PROJETO CANTEIRO MODELO DE CONSERVAÇÃO DOS TERREIROS

MEMORIAL DESCRITIVO DOS SERVIÇOS DO PROJETO ORIGINAL QUE FORAM ALTERADOS

Obra: Terreiro TUMBA JUNSARA

Figura 1. Croqui com indicação dos locais onde terão alterações. Pavimento Térreo.

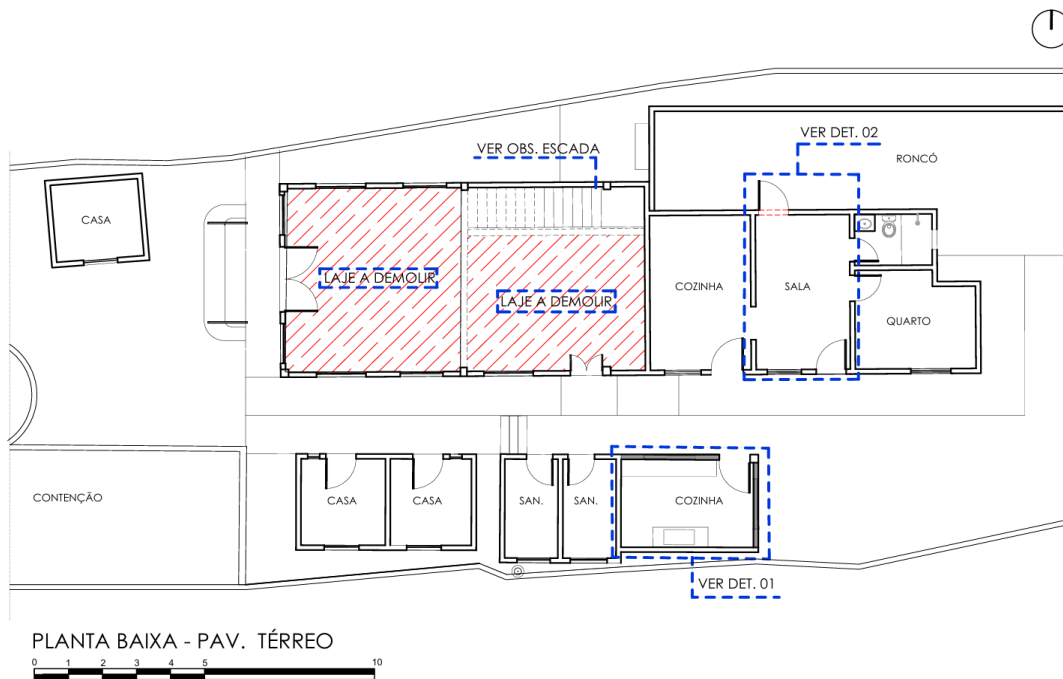
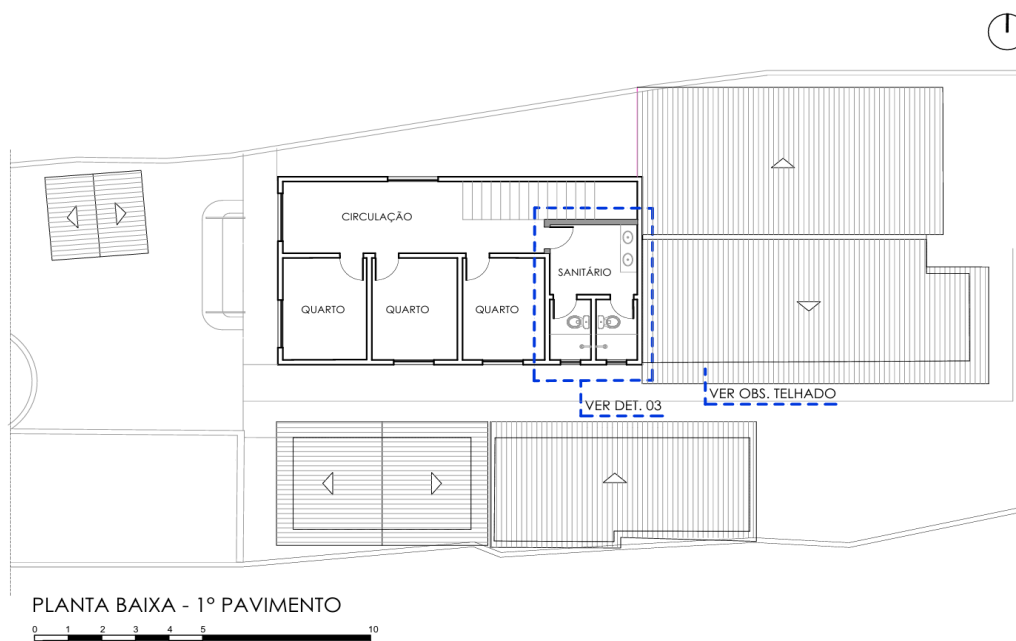
1. Demolição de laje em concreto armado existente, conforme recomendações constantes em laudo técnico específico; **Ver Laudo em anexo.**
2. Execução de nova laje, pré-moldada, em substituição à laje a ser demolida;
3. Execução de laje pré-moldada para a laje de forro originalmente como maciça;
4. Fechamento da cozinha do ritual por meio de alvenaria em blocos cerâmicos, incluindo assentamento de porta e janela, bem como complementação do revestimento cerâmico nas paredes internas, conforme detalhe 01, abaixo;
5. Abertura de vão para porta de acesso ao Roncô, com o respectivo assentamento, na parede de ligação entre a Sala da edificação existente na casa de Nengua e edificação anexa, conforme detalhe 02 abaixo;
6. Alteração do layout dos sanitários (acesso e posição de lavatórios), localizados no primeiro pavimento.

Abaixo apresenta-se a planta com a indicação dos locais onde haverá alteração no projeto e em seguida a descrição das intervenções.

Figura 3. Detalhe 1 da cozinha sagrada com indicação das paredes que deverão ser construídas, assim como do assentamento de portas, janelas e cobogós;

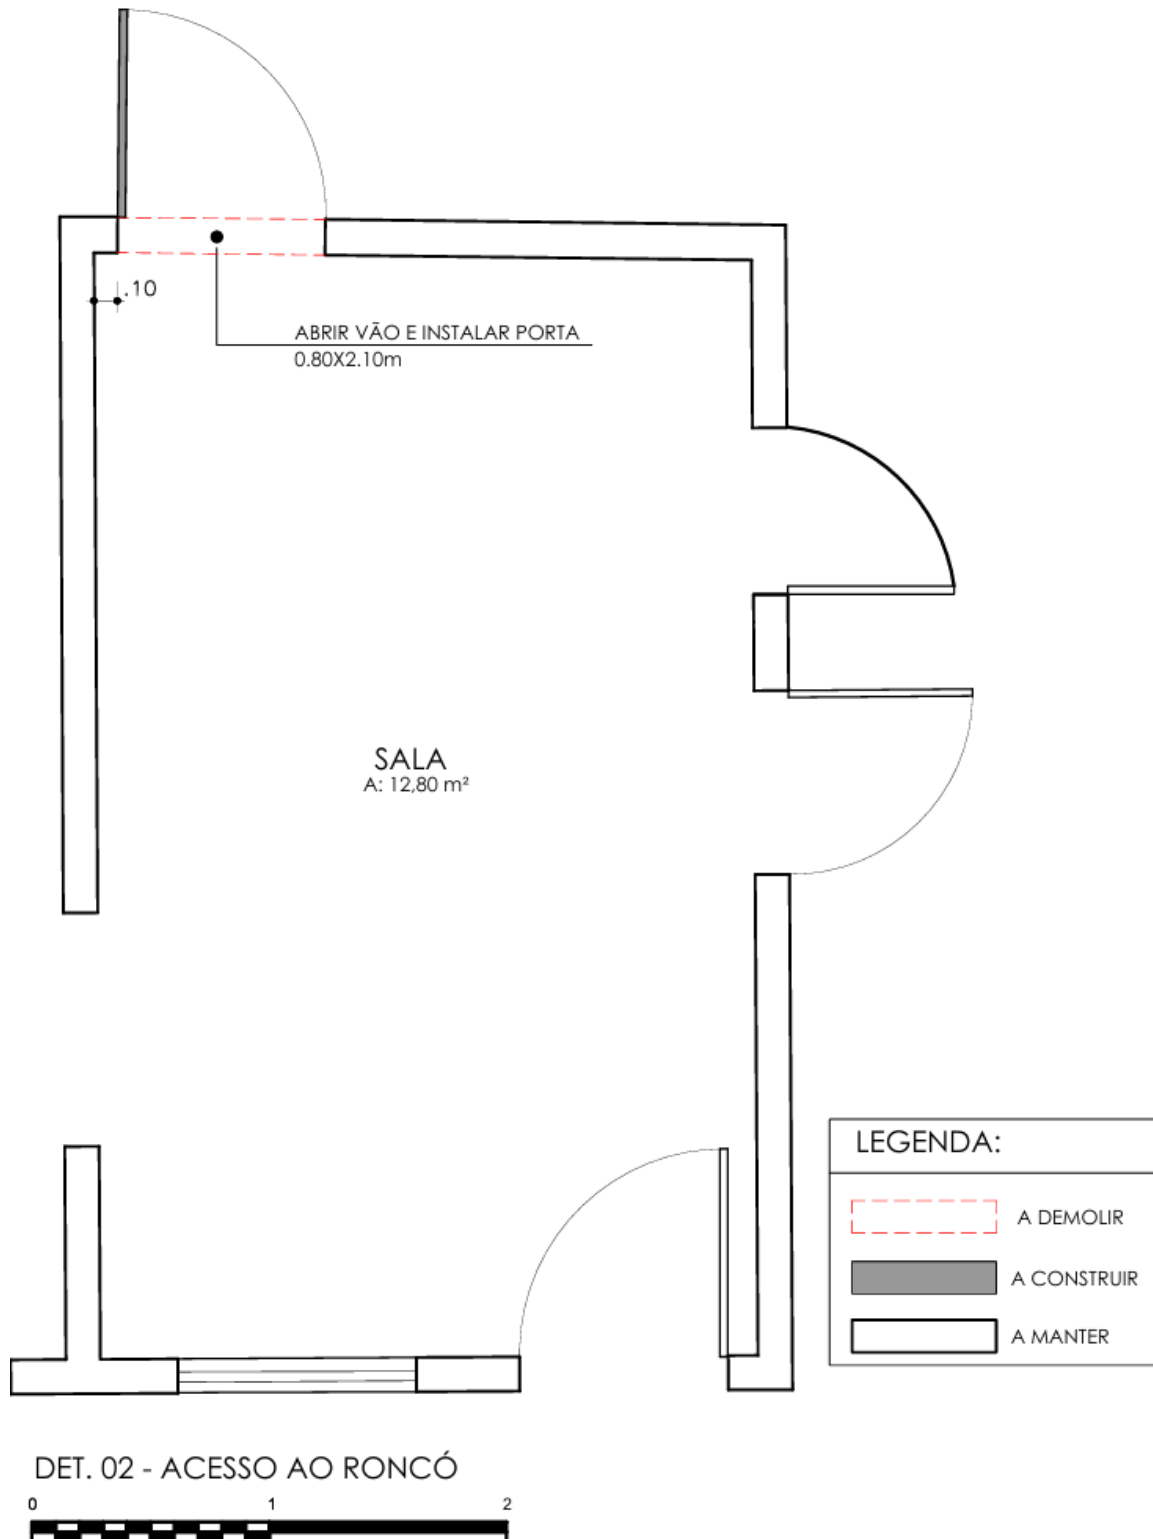
Além disso, visando atender à demanda da comunidade do terreiro, pequenas alterações deverão ser realizadas no projeto, envolvendo a Casa de Nengua e a Cozinha Sagrada.
